**Renouvellement extension de la carrière de
MONTAGNOLE**

**Mémoire en réponse aux observations du
commissaire enquêteur**

COMMUNE DE MONTAGNOLE

NOVEMBRE 2022

Plan de localisation des sismographes

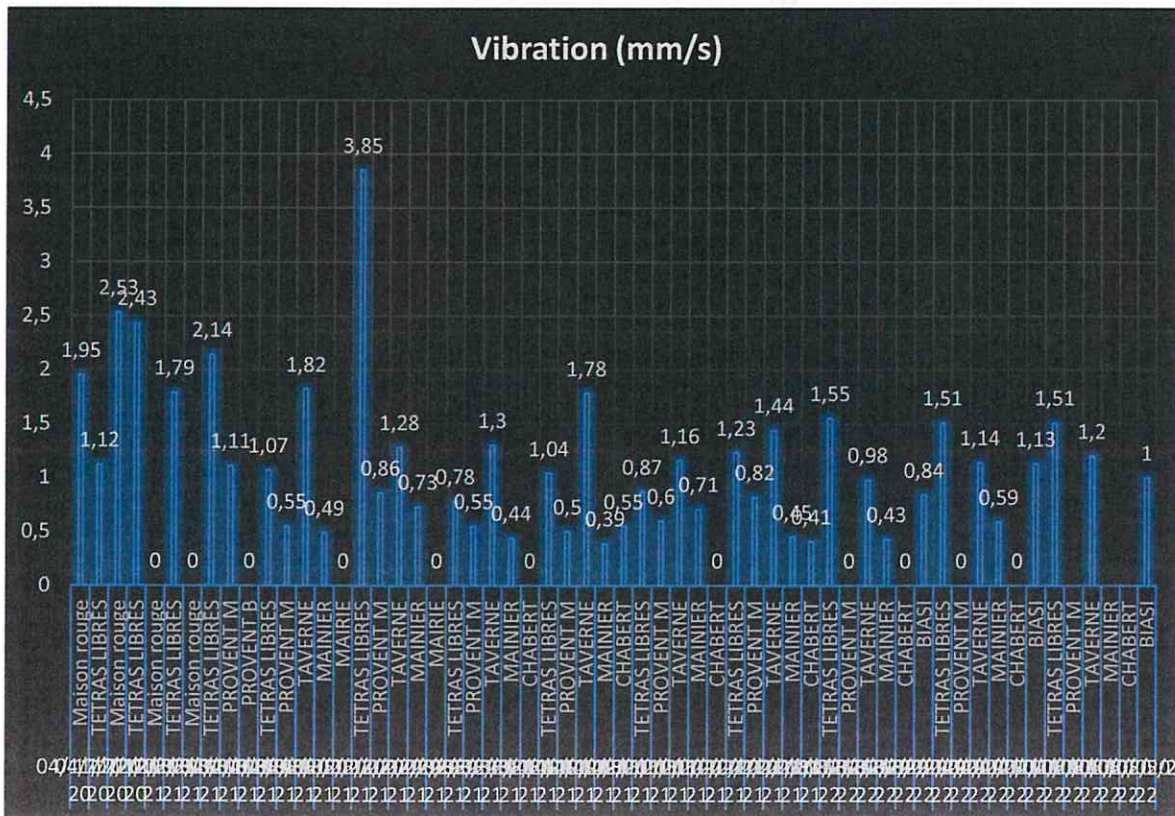
Extrait du PV de Synthèse : « Moyens et modalités d'avertissements préalables des riverains lors des tirs (date, horaire, sécurité). »

L'arrêté ministériel du 22 septembre 1994 prescrit que les tirs de mines ne doivent pas être à l'origine de vibrations susceptibles d'engendrer dans les constructions avoisinantes des vitesses particulières pondérées supérieures à 10 mm/s mesurées suivant les trois axes de la construction.

Actuellement, à chaque tir, les habitations les plus proches sont systématiquement instrumentées afin de quantifier les vibrations engendrées par les tirs.

Nous avons noté que les riverains sont souvent surpris par le déclenchement des tirs car ils ne sont pas tenus au courant des opérations de minage. Cet effet de surprise exacerbe l'impact sonore du tir. Plusieurs riverains ont demandé qu'un système d'information par mail ou/et sms soit mis en place. Il est vrai que cette solution technique n'avait pas été proposée dans le dossier. Nous proposons pour chaque tir de mine de prévenir ceux qui souhaitent s'inscrire à ce système d'alerte. Ils recevront un SMS la veille du tir avec un horaire prévisionnel.

Le contrôle des vibrations à l'aide d'un sismographe restera systématique au niveau des habitations les plus proches du site et chez les riverains qui en feront la demande.

Retombées totales 2021

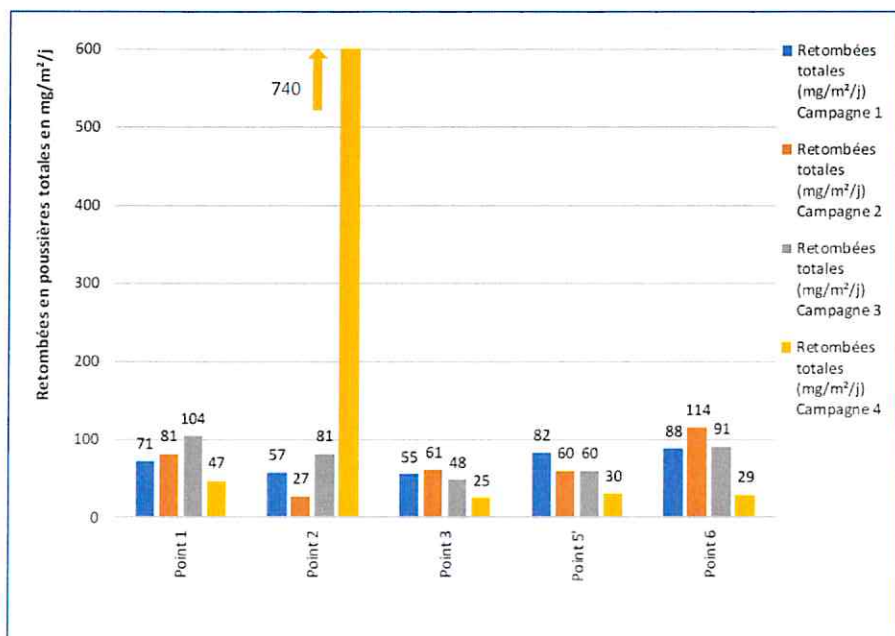
Le PV de synthèse fait mention « *du respect de la réglementation en vigueur et dispositif de contrôle.* »

A l'exception des retombées mesurées sur le point n°2 durant le mois de novembre 2021, l'ensemble des retombées est inférieur à 114 mg/m²/j en retombées totales. Globalement, les retombées de poussières sont assez homogènes quel que soit le point de surveillance et leur orientation vis-à-vis de la carrière. Le point 2 qui est le plus proche des zones de roulage et de l'extraction présente, à l'exception du mois de novembre, les retombées les plus faibles. La valeur de 740 mg/m²/j semble aberrante et pourrait être due à une activité anormale et ponctuelle à proximité de la jauge, où l'on note la présence de stocks de matériaux de remblais et traces de roulage complètement indépendantes de l'activité de la carrière.

Le seuil réglementaire de 500mg/m²/j est largement respecté.

Les dépôts de poussières mesurés ne semblent aucunement dépendre des vents dominants et paraissent sans relation avec la carrière puisque sensiblement identiques.

1. localisation des points de vue de la simulation paysagère

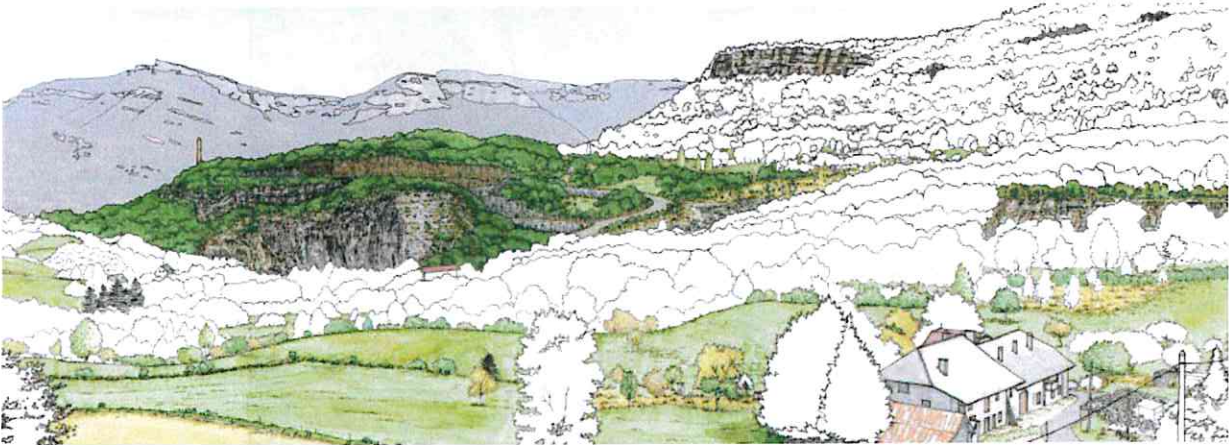
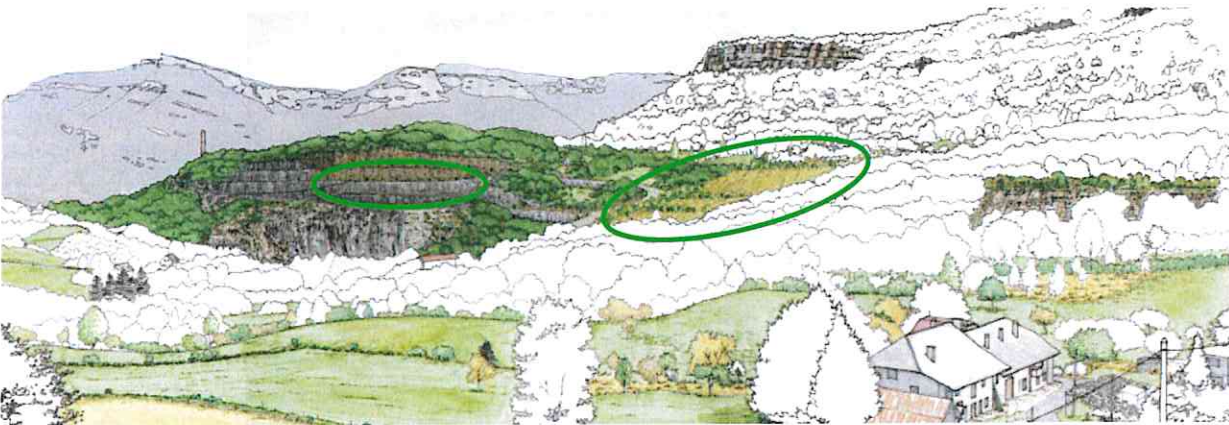
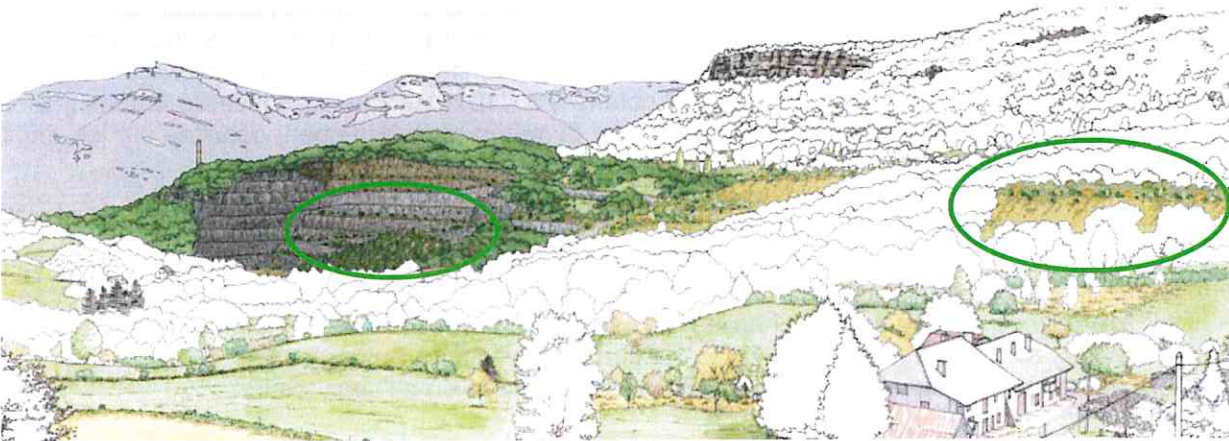
*Extrait du PV de Synthèse : « Demande qu'une étude d'impact complémentaire soit réalisée à partir d'autres points de vue (ex. Chef lieu, Le Pontet, ...),
Que le préjudice visuel soit pris en compte et que l'impact paysager soit réduit par un phasage de réhabilitation à l'avancement, »*

Le choix de la localisation des points de vue pour réaliser les simulations paysagères a été choisi par le bureau d'étude SICAT Paysage.

Il s'agit de lieux représentatifs à partir desquels le projet est visible en situation rapprochée depuis la commune de Montagnole. Ces simulations permettent de se rendre compte de l'évolution du paysage en fonction du phasage d'exploitation et de pouvoir facilement transposer cette évolution à d'autres points de vue similaires. A titre d'exemple, une simulation depuis le chef-lieu n'offrirait aucune information de plus que le point n°2 (carrefour coté 575 m NGF) puisque la bosse du Mapas cache en grande partie le site. La vue aurait été quasiment la même mais largement occultée sur les deux tiers inférieurs du front.

Les simulations paysagères permettent de constater quelle sera l'évolution de l'avancée des réaménagements et de l'extraction sur les trente ans d'autorisation. Ainsi, on perçoit la progression du reverdissement des paliers d'exploitation et des zones de remblaiement grâce à leur reboisement. A titre d'exemple, le phasage de la réhabilitation paysagère par remise en état tiré du volet paysager de l'étude d'impact est visible page suivante (évolution du paysage depuis le point de vue n°1). L'impact paysager est bien réduit par un phasage de réhabilitation à l'avancement.
